SAINT-DENIS (93)

Mémoire en réponse à l'avis délibéré de la MRAE

Note NT/IMO/TUC21045/2022/004/VA

**Avis délibéré
sur le projet de réalisation d'une opération de géothermie
Saint-Denis (Seine-Saint-Denis)**

Point n° :	1	Dates de mesures: 25/07/2022 Référence dossier: AL 22/25173 Hauteur du micro: 1,5m
	Client: SMIREC Projet: Centrale Geothermale		
Localisation		Photo

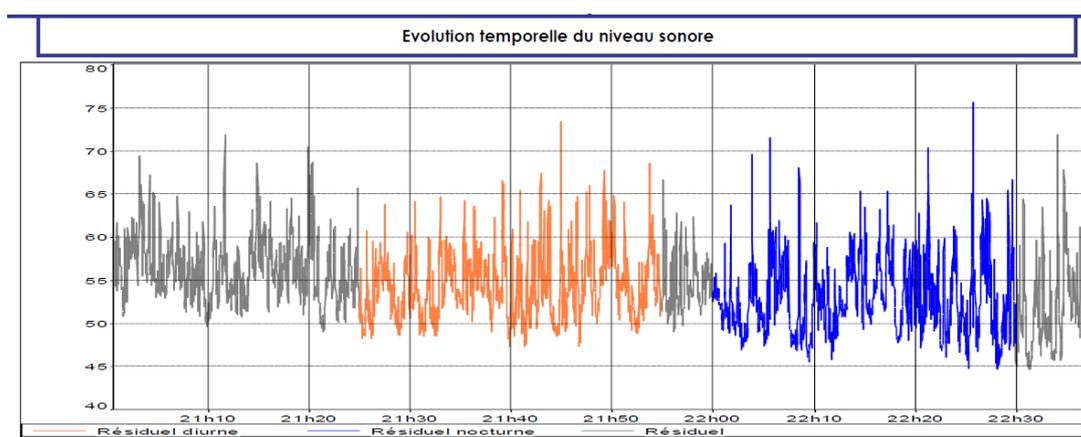
- Compléter l'étude d'impact par une caractérisation de l'ambiance sonore actuelle du secteur du projet au niveau de l'école et des habitations, de jour comme de nuit ;

Une mesure de référence « point zéro » de l'état sonore du site a été enregistrée à proximité du site ; sur le cours du ru de Montfort (voir Figure suivante), à mi-chemin entre l'Ecole élémentaires Descartes et les immeubles du cours du ru de Montfort.

Ces mesures correspondent au bruit de fond usuel dans le quartier et visent également à définir le niveau de bruit résiduel sur les périodes réglementaires. A noter que ces mesures ont été réalisées de 21h à 23h le 25 juillet 2022 en l'absence de travaux et en période estivale et n'ont pu être enregistrées plus longtemps.

L’ambiance sonore du secteur d’étude est principalement caractérisée par le bruit de circulation routière sur les infrastructures environnantes (rue du Maréchal Lyautey et cour du Ru de Montfort et de l’autoroute A1). Le bruit des personnes à proximité et de la végétation à proximité vient s’ajouter aux bruits du trafic routier. A noter que le bruit résiduel LAeq (niveau continu équivalent soit le niveau sonore moyen sur une période déterminée) est supérieur à 45 db(A) et atteint 56,6 db(A) en période diurne et 56 db(A) en période nocturne.

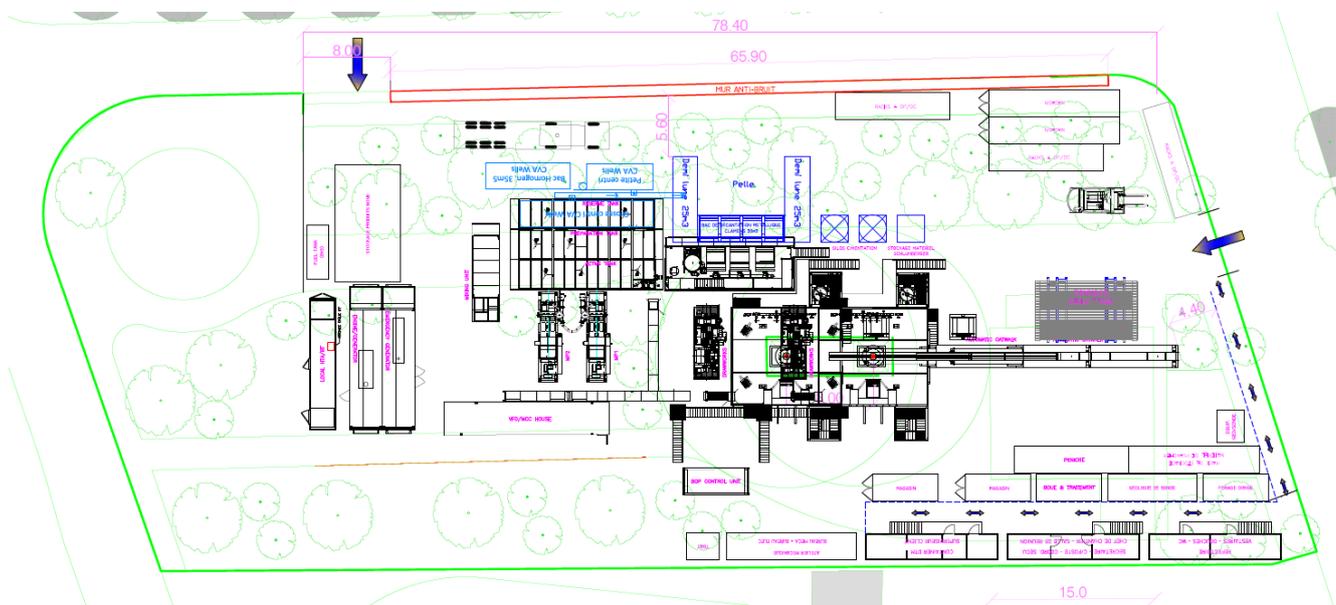
- Sur la base des modélisations obtenues, évaluer les niveaux sonores prévisibles compte tenu des mesures de réduction envisagées, et adapter et renforcer si besoin ces mesures, en prenant en compte les valeurs-seuils recommandées par l'OMS ;

Sur la base de la mesure en points “zéro” du 25/07/2022, une modélisation acoustique des niveaux sonores générés par la machine de forage n’a pas été réalisée.

Les murs FlyPix sont testés en situations réelles, avec le BUREAU VERITAS, **et assureront une réduction du bruit de 18 à 20 dB**. Le mur sera installé le long du Cours du Ru de Montfort, sur une longueur totale de 65,90 mètres et pour une hauteur de 10 mètres. (Cf. Schéma d’implantation de la machine SMP 104 suivant).

Figure 6: distance entre la zone de forage et les premières habitations (source MRAe /géoportail)

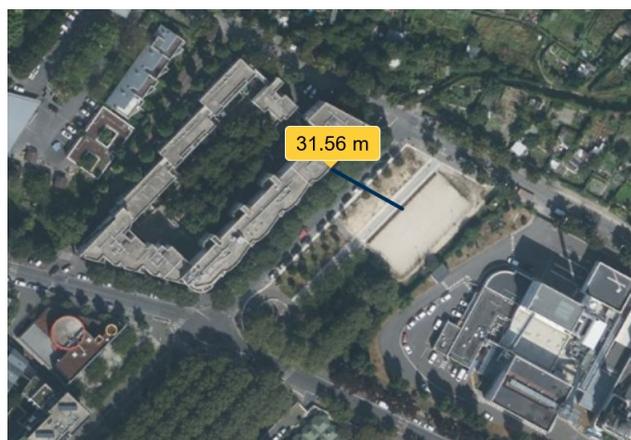
Le lieu d'implantation de la plateforme de forage se caractérise par une très grande proximité de nombreuses habitations (cf figure 6). Compte tenu de la durée du chantier, l'Autorité environnementale estime nécessaire de préciser la période durant laquelle les travaux les plus bruyants seront réalisés et recommande de les situer entre novembre et mars lorsque les fenêtres des logements et des équipements publics de proximité sont susceptibles d'être plus fréquemment fermées.

La méthode d'analyse des émergences sonores occasionnées par l'activité du chantier s'appuie sur une modélisation issue d'un autre chantier de géothermie qui ne prend pas en compte les caractéristiques propres du site d'implantation (p.355). L'évaluation des niveaux sonores est comprise entre 62 et 72 dB(A) aux abords du chantier. L'étude d'impact conclut que les valeurs d'émergence sonores occasionnées par l'activité du chantier sont importantes en limite immédiate du chantier, en particulier la nuit et peuvent atteindre jusqu'à 20 dB le long des habitations les plus proches. Selon cette même analyse, « *au-delà de la limite immédiate du chantier (rayons de 150 et 300 m), il n'y aura pas d'émergence liée à la machine de forage* » (p.359)
